OFFICE
DE CONSULTATION PUBLIQUE
DE MONTRÉAL

PROJETS DE RÈGLEMENTS P-04-047-34 ET P-06-069

**PROJET D'AMÉNAGEMENT D'UN NOUVEAU
CAMPUS UNIVERSITAIRE SUR LE SITE
DE LA GARE DE TRIAGE D'OUTREMONT**

RAPPORT DE CONSULTATION PUBLIQUE

Figure 2 : Le concept d'aménagement (Doc. 3.1)

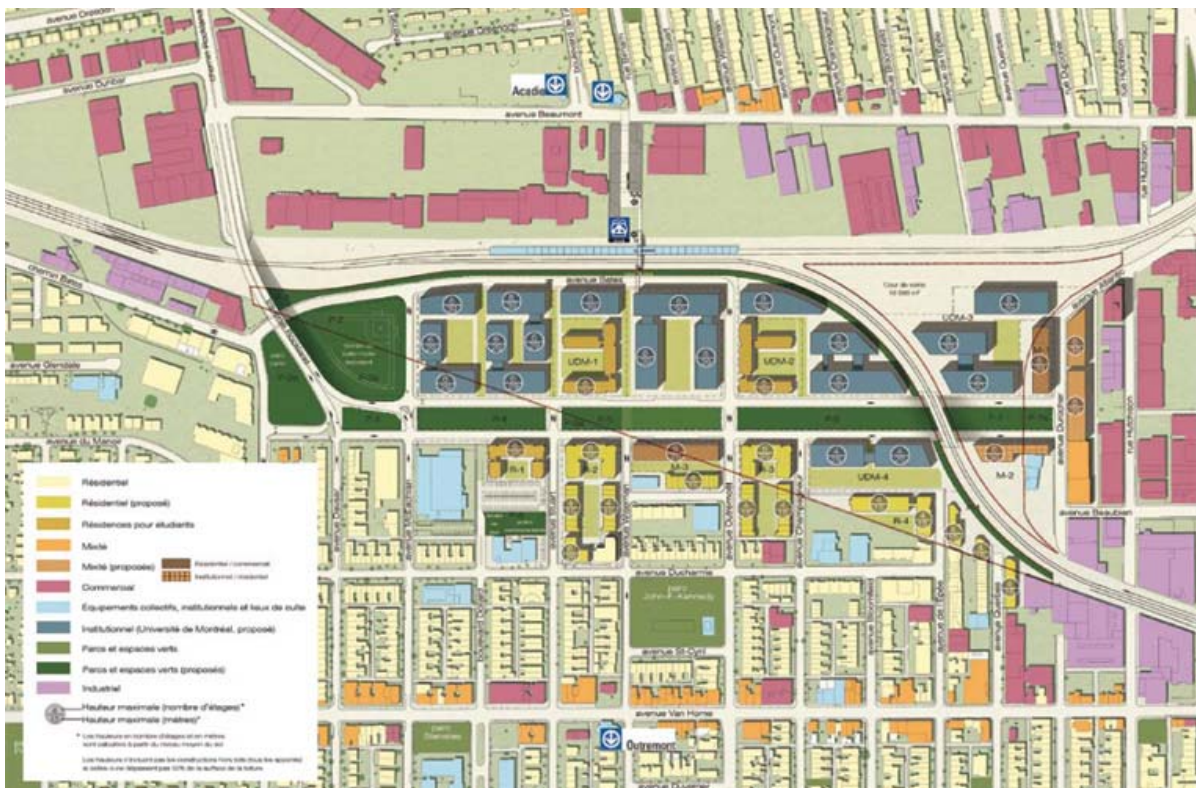
Les avis sont très partagés sur le plan d'aménagement. La palette des opinions exprimées est très entendue. Si d'aucuns lui reconnaissent des qualités tout en signalant certaines faiblesses, comme son manque en matière d'intégration des quartiers limitrophes, d'autres le remettent plus fondamentalement en question. Entre ces deux positions se situe toute une gamme d'appréciations le plus souvent critiques d'un ou plusieurs éléments particuliers du plan d'aménagement.

L'aménagement proposé pour l'avenue Wiseman suscite un intérêt positif. Des propositions sont faites pour donner encore plus d'importance à cet axe appelé à jouer le rôle d'accès principal pour les piétons et cyclistes. Un groupe d'étudiants à la maîtrise en urbanisme suggère de le prolonger vers le secteur Beaumont par un lien souterrain animé débouchant sur un espace collectif multiculturel. Le Groupe-conseil en développement de l'habitation va plus loin et recommande d'y implanter une esplanade verte ouvrant sur le quartier Parc-Extension et calquée sur celle proposée d'est en ouest. De son côté, Projet Montréal propose dans son mémoire un réaménagement des abords de la station de métro Outremont pour rendre plus invitant cet axe qu'il souhaite le plus convivial et le plus sécuritaire possible. Par contre, un participant, soucieux de protéger la tranquillité de l'avenue, recommande d'ouvrir une sortie de métro au centre même du futur campus.

La promenade verte est reconnue de façon générale comme un élément fort du plan d'aménagement. Son rôle de charnière verte entre le campus et le quartier résidentiel est

De fortes réserves sont exprimées sur les hauteurs proposées aussi bien par des participants d'Outremont que de Parc-Extension. L'opinion des premiers est à l'effet que ces hauteurs devraient être plus modestes et plus en harmonie avec celles de leur quartier. Le CPE Le coin des enfants du parc demande plus précisément une modification de la hauteur permise et de la marge de recul arrière du lot PB-39 pour éviter de voir sa cour « emmurée et privée d'ensoleillement ».

La relocalisation du parc canin et du terrain de balle molle à proximité des bretelles réaménagées du viaduc Rockland soulève plusieurs commentaires relatifs à la sécurité d'accès à ces équipements pour les piétons et cyclistes, à leur impact visuel et sonore sur le secteur d'habitation à forte densité situé à l'intersection Rockland-Bates, et à l'impossibilité d'y implanter un terrain de soccer conforme aux normes. Des doutes sont également exprimés sur leur catégorisation comme espaces verts. **La commission est d'avis que d'autres hypothèses de localisation de ces équipements devraient être étudiées en considérant, entre autres, le besoin exprimé d'un terrain de soccer conforme aux normes internationales.** Quelques-unes ont d'ailleurs été suggérées : le réservoir Vincent d'Indy, l'îlot situé à l'est du centre communautaire intergénérationnel ou le site choisi pour resituer la cour de voirie.

La relocalisation de la cour de voirie fait aussi l'objet de plusieurs objections à cause de l'impact de son implantation qui accentue l'enclavement du secteur Beaumont. **La commission considère que d'autres avenues devraient être étudiées, en vue d'une utilisation et d'un aménagement plus appropriés à l'ouverture vers Parc-Extension de l'espace retenu pour la cour de voirie dans le projet.**

En vertu de ses avis précédents, la commission recommande que la programmation du projet, sa densité, la répartition dans l'espace des usages, des équipements collectifs et les hauteurs proposées soient validées dans le cadre d'un plan d'aménagement d'ensemble qui permettrait de fixer les orientations et les paramètres de revitalisation et de requalification de l'ensemble des secteurs et quartiers riverains.
